# SERVICE BULLETIN 27-00/1

- Muster: Segelflugzeuge PHOEBUS A, B, C  
und PHOENIX
- Baureihe: alle
- Betrifft: Seilverbindungen der Hauptsteuerung, Drahtseil LN9374A,-2,4
- Arbeit: Kontrollen und Reparaturen

74-323

LTA-Nr. 82-216

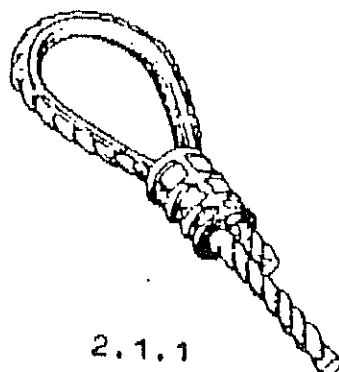
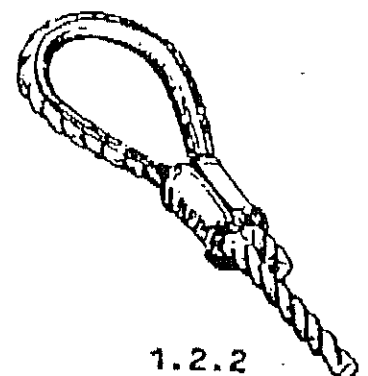
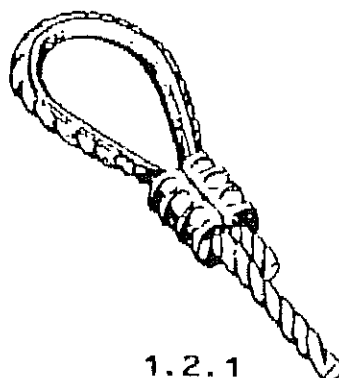
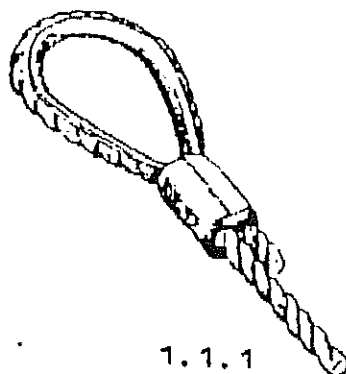
Bei der Neuanfertigung von Seilzügen können fehlerhafte Seilverbindungen hergestellt worden sein, wenn irrtümlich TALURIT-Aluminium- oder Kupferklemmen mit der NICOPRESS-Zange geprüßt wurden.

Bei der nächsten Jahresnachprüfung nach Bekanntgabe dieser LTA, spätestens jedoch bis zum 31. März 1983 ist an Segelflugzeugen und Motorseglern, in denen Steuerungsseilzüge erneuert wurden zu prüfen, ob Preßverbindungen mit Klemmen der Firma TALURIT mittels NICOPRESS-Zange hergestellt wurden. Zulässig sind nur Preßverbindungen, bei denen die Klemmen einer Herstellerfirma mit den Werkzeugen der selben Firma bearbeitet worden sind, d. h. NICOPRESS-Klemmen mit NICOPRESS-Zange und TALURIT-Klemmen mit TALURIT-Preßwerkzeug. Die Seilverbindungen sind wie folgt zu erkennen:

1.1.1 Seildurchmesser 3,2 mm und 2,4 mm:  
glatte Klemme ohne auffallende Wülste und Kerben.

1.2.1 Seildurchmesser 3,2 mm:  
Klemme mit 2 gegenüberliegenden Kerben in Längsrichtung und 3 Preßrillen quer zur Seilrichtung

1.2.2 Seildurchmesser 2,4 mm:  
Klemme mit 2 gegenüberliegenden Kerben in Längsrichtung und einer Preßrinne quer zur Seilrichtung

2.1.1 Seildurchmesser 3,2 mm:  
Klemme mit 2 gegenüberliegenden Wülsten anstelle der Kerben in Längsrichtung und 3 Preßrillen quer zur Seilrichtung.

2.1.2 Seildurchmesser 2,4 mm:  
Klemme mit 2 gegenüberliegenden Wülsten anstelle der Kerben in Längsrichtung und 1 Preßrinne quer zur Seilrichtung.

Alle Seilzüge mit unzulässigen Seilverbindungen sind gegen lufttüchtige auszutauschen.
